**Conseil économique et social**

Commission économique pour l'Europe**Comité des transports intérieurs****Forum mondial de l'harmonisation des Règlements
concernant les véhicules****Cent cinquante-deuxième session**

**Accord de 1958 – Examen de projets d'amendement
à des Règlements existants proposés par le GRE****Proposition de complément 36 à la série 03 d'amendements
au Règlement n° 37 (Lampes à incandescence des véhicules
à moteur et de leurs remorques)****Communication du Groupe de travail de l'éclairage
et de la signalisation lumineuse (GRE)***

Le texte ci-après a été adopté par le Groupe de travail de l'éclairage et de la signalisation lumineuse (GRE) à sa soixante-troisième session. Ce texte, fondé sur le document ECE/TRANS/WP.29/GRE/2010/11 tel qu'amendé par l'annexe II au rapport, est soumis au Forum mondial de l'harmonisation des Règlements concernant les véhicules (WP.29) et au Comité d'administration (AC.1) pour examen (ECE/TRANS/WP.29/GRE/63, par. 6).

Figure 1
Dessin principal

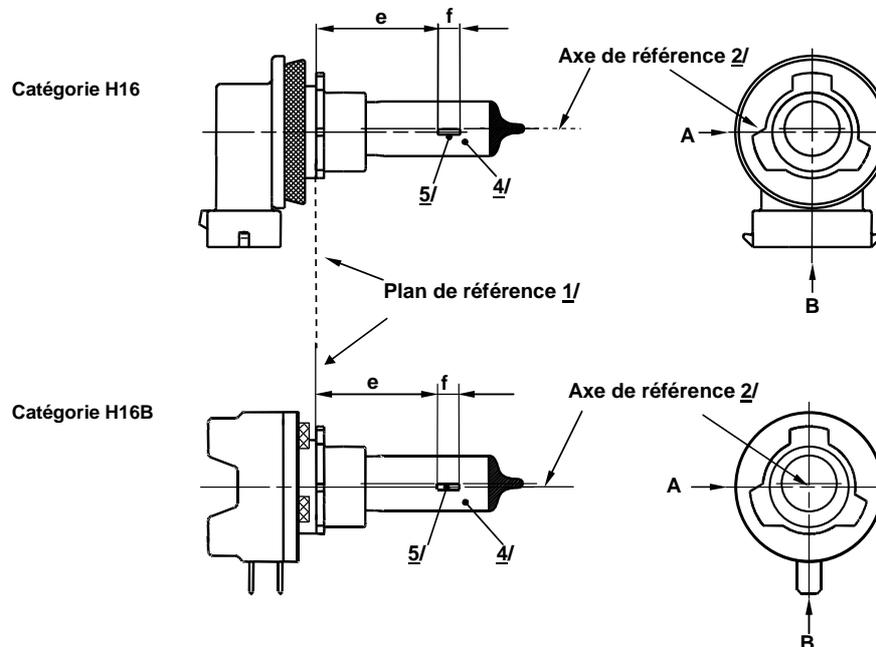
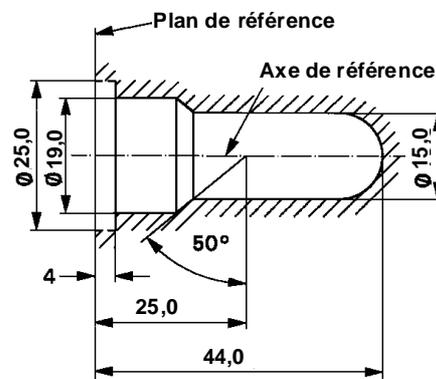
Remplacer les feuilles H16/1 à 4 par de nouvelles feuilles, comme suit (voir les pages ci-après):

1/ Le plan de référence est le plan déterminé par la surface inférieure de l'évasement de guidage du culot.

2/ L'axe de référence est l'axe perpendiculaire au plan de référence et passant par le milieu du diamètre de 19 mm du culot.

3/ L'ampoule et les fixations ne doivent pas dépasser l'enveloppe comme indiqué sur la figure 2. L'enveloppe et l'axe de référence sont concentriques.
